Паспорт доступности объекта социальной Инфраструктуры:

Государственное бюджетное дошкольное образовательное учреждение детский сад
№17 общеразвивающего вида Кронштадтского района Санкт – Петербурга.
197760, Санкт-Петербург, г. Кронштадт, пр-т. Ленина, д. 3, лит. А

Заключение по результатам обследования
на предмет доступности объекта социальной инфраструктуры
для инвалидов и других маломобильных групп населения
Государственное бюджетное дошкольное образовательное учреждение
детский сад № 17 общеразвивающего вида
Кронштадтского района Санкт-Петербурга
197760, Санкт-Петербург, г. Кронштадт, пр-т. Ленина, д. 3, лит. А

Дата обследования: 5 июня 2018г.

Стоянки (парковки) транспортных средств инвалидов

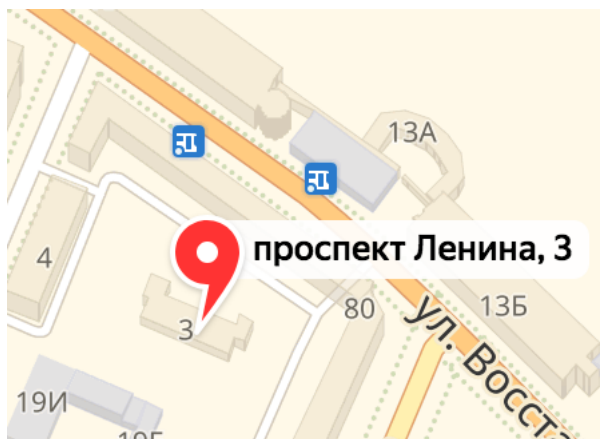
14. П. 5.2.2 Места для стоянки (парковки) транспортных средств, управляемых инвалидами или перевозящих инвалидов, следует размещать вблизи входа в предприятие, организацию или в учреждение, доступного для инвалидов, но не далее 50 м, от входа в жилое здание - не далее 100 м.

П. 5.2.4 Разметку места для стоянки (парковки) транспортных средств инвалида на кресле-коляске следует предусматривать размерами 6,0×3,6 м, что дает возможность создать безопасную зону сбоку и сзади машины
